BUDAKESZI VÁROS POLGÁRMESTERE

ELŐTERJESZTÉS a Képviselő-testület 2021. július 29-i ülésére

Tárgy: Döntés az Akácfa utca forgalmi rendjének megváltoztatásáról

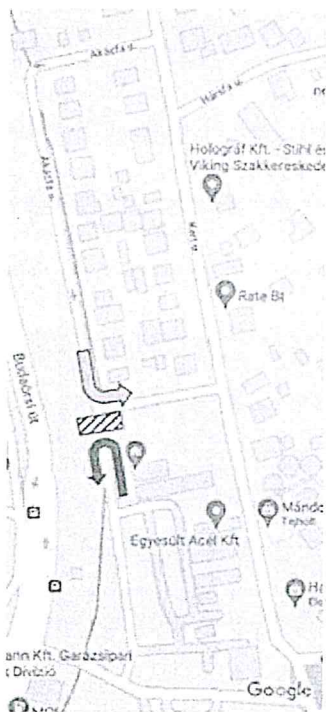
A mai egyeztetés alapján, ezúton kérem támogatásukat a Lidl forgalmának eltereléséről az Akácfa utcai lakók környezetének megóvása érdekében, az Akácfa utca Kert köz utáni lezárásával, az alábbiakra tekintettel.

1. A Lidl forgalma a fő/gyűjtő utak felé biztosított - Patak utca / Budaörsi út
2. Kert köz szilárd burkolattal nem rendelkezik, nem alkalmas az áruházi forgalom kiszolgálására.

6. A Kert köz és Kert utca kereszteződése a beláthatóság és a gyakori gyorshajtások miatt különösen veszélyes, gyakoriak a balesetek, balesetveszélyes helyzetek.

7. Az Akácfa utca lakórésze továbbra is körbejárható lesz, az ott élők, ill. a szemétszállítás, mentők, stb... részére a közlekedés változatlanul biztosított.

8. Az Akácfa utca nagymértékben mentesül az áruházi forgalom káros hatásától.
9. Mobilizálható eszközök (virágládák, kivehető oszlopok) alkalmazásával, szükség (vészes) esetén továbbra is teljes szélességben biztosítható az átjárás.

10. A Kertészet továbbra is jól megközelíthető marad. A Kert utca, Kert köz és Akácfa utca felől is rendelkezik bejáráttal. A Lidl forgalmának lezárása a Kert köztől a Patak utca felé bárhol megtörténhet, így ha a Kertészet számára külön biztosítani szeretnék az Akácfa utcából történő autós megközelítés és parkolás lehetőségét, a lezárást beljebb helyezve ez is megoldható.

Nem támogatom a lakó javaslatát. Az Akácfa utcában nincs megfordulási lehetőség, és elegendő hely sem a kialakítására. Az Akácfa utca nem csak a LIDL Áruház megközelíthetősége miatt kerül kiépítésre, egy P+R parkoló is helyet kap az utcában, melynek jelenleg a fele fog megvalósulni. Az utca lezárása ennek sem kedvez. Ezen kívül nem hiszem, hogy az Áruháznak megfelelő lenne, ha korlátozni kezdenék a megközelítési lehetőségeit hiszen nem kevés fejlesztést hajt végre. De ez már nem az én asztalom. Azon kívül a Budaörsi úti csomópont sem fogja elbírní ezt a forgalmat. Persze a Vállalkozói park, illetve a buszközlekedés miatt úgylis át kell építeni az egész csomópontot, azt követően meg lehet fontolni az Akácfa utca lezárását egy lakó óhaja miatt. Biztos örülni fog a többi Akácfa utcában lakó, hogy csak kerülővel tudja elhagyni a házat.
